**Avis de la CLE du SAGE Clain sur le dossier de demande d'autorisation  
environnementale du parc éolien de la Plaine de Thou à Rouillé (86)**

**Figure 1 - Ecoulements et ruissellements au droit du projet**

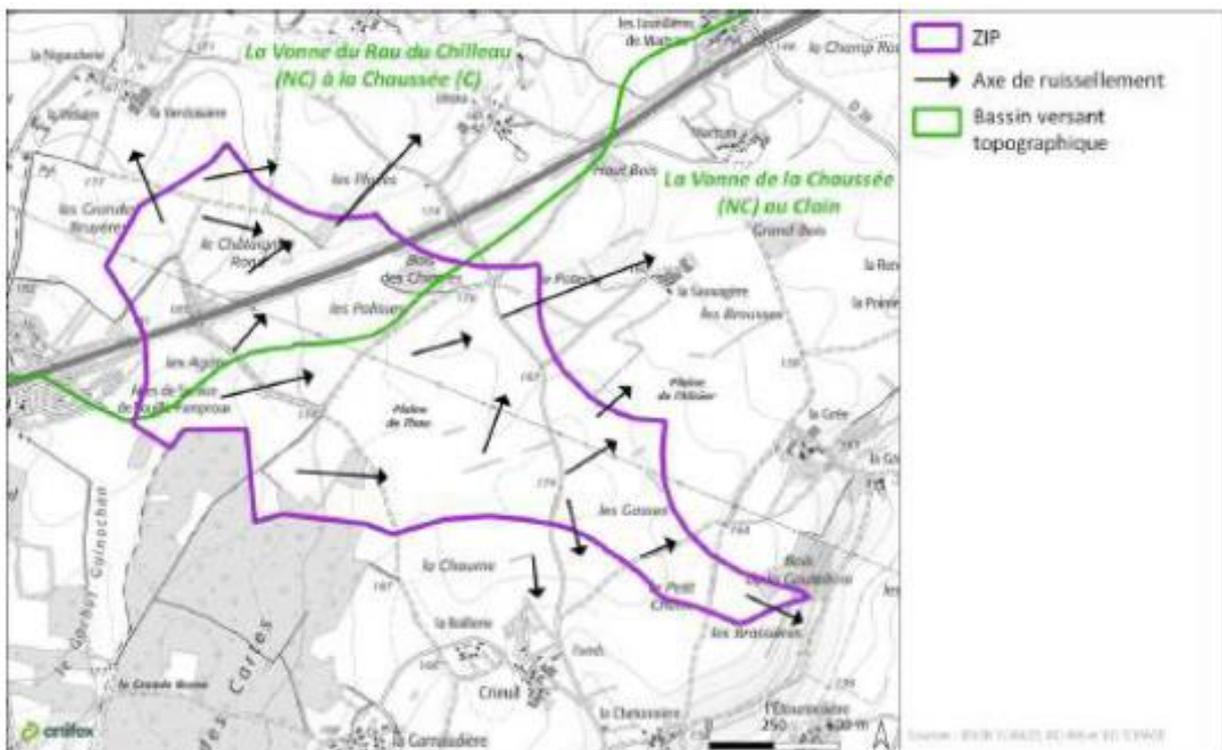
En vertu de l'orientation 2C du SAGE « Limiter les risques de transfert et l'érosion en aménageant l'espace », le maître d'ouvrage devra privilégier des plantations de haies qui favorise l'infiltration des ruissellements, en s'appuyant sur la cartographie des zones d'érosion et de ruissellement à l'échelle du territoire du SAGE et de la cartographie des écoulements et des ruissellements identifiés sur la zone d'implantation potentielle.
